CITTÀ DI SPINEA

PRATICA N. PUA2021-003

OGGETTO: PIANO URBANISTICO ATTUATIVO DI INIZIATIVA PRIVATA “Piano Norma n. 35” - VIA CICI, presentata in data 08/06/2021 prot. n. 21509.
Convocazione conferenza di servizi semplificata in modalità asincrona, ai sensi degli articoli 14 e 14-bis della Legge n°241/1990 e s.m.i. indetta in data 16/06/2021 con nota prot. n. 22842:
Esame della documentazione integrativa - Parere

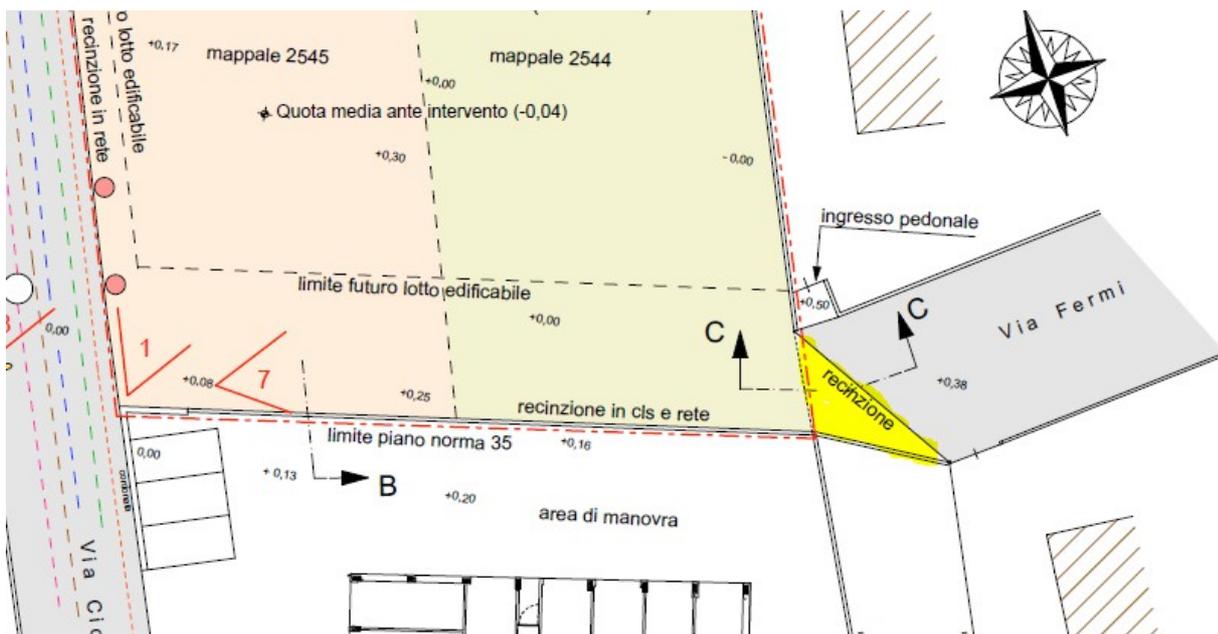
1.1 - Lo schema di piano attuativo approvato dalla Giunta Comunale con DGC n. 58 del 21/05/2020 prevede la realizzazione di una nuova viabilità in continuità con l'attuale via Fermi; il Pua presentato, in attuazione di tale previsione urbanistica, propone, quali opere fuori ambito, il raccordo della nuova viabilità con la viabilità esistente. In relazione a tale previsione, si rilevano due tipi di criticità:

a. la **presenza del cancello pedonale con relativo scoperto pertinenziale all'adiacente condominio** – aree non incluse nella progettazione proprio perchè condominiali - non consente di mantenere la regolarità della sezione stradale nel punto di raccordo tra la nuova viabilità e via Fermi (esistente); tale situazione può creare problemi di sicurezza stradale e, se confermata, renderebbe necessaria una progettazione particolare finalizzata ad evitare situazioni di promiscuità tra traffico veicolare e pedoni e potenziali pericoli;

b. come indicato nell'estatto della planimetria sotto riportata, le aree che nel progetto sono interessate dal **raccordo tra la nuova viabilità prevista dal piano e l'attuale via Fermi (esistente) sono aree private** (delimitate da recinzione) intestate ai privati e precisamente:

[si segnala un evidente “disallineamento” tra situazione reale e situazione catastale].

Si segnala pertanto la difficoltà nel prevedere la realizzazione di opere su aree che non rientrano nel patrimonio comunale in assenza di un accordo con le proprietà interessate.

1.a - in relazione al punto a, potrebbe valutarsi l'opportunità di **ridurre la sezione stradale e prevedere un solo passaggio ciclopeditoneo** (sul punto si veda anche il parere dato dall'ULSS 3 con nota pervenuta il 31/08/2021 prot. n. 31257);

1.b - in relazione al punto b, qualora non si addivenga all'accordo con le proprietà private interessate, dovrebbe attivarsi la **procedura espropriativa** previo imposizione del vincolo a ciò preordinato e relativa variante urbanistica.
